DeltaPSU 產品公告

產品公告: EUCO-2K1200GxA 燈具過溫保護功能更新

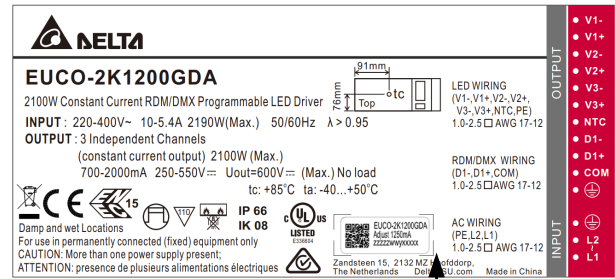
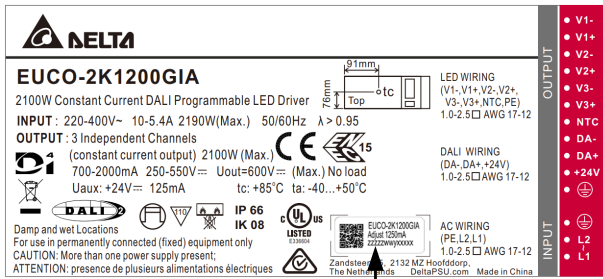
為了更好地滿足客戶需求，台達更新了 [EUCO-2K1200GIA](#) 和 [EUCO-2K1200GDA](#) LED 驅動器的燈具過溫保護（OTP）功能。新增的功能使驅動器可以支援 10Kohm NTC，並相容原來的 33Kohm NTC。此更新不會影響驅動器的其他功能或性能。

變更前		變更後	
相容 NTC 類型	日期代碼	相容 NTC 類型	日期代碼
33Kohm NTC	“ZZZZZ124XXXXX” 之前 (2024 年第 12 周之前)	33Kohm NTC 10Kohm NTC	“ZZZZZ124XXXXX” 開始 (從 2024 年第 12 周開始)

如需更多詳細資訊，請查閱更新的規格書中的“Appendix 7. Programmable External Over Temperature Protection”。
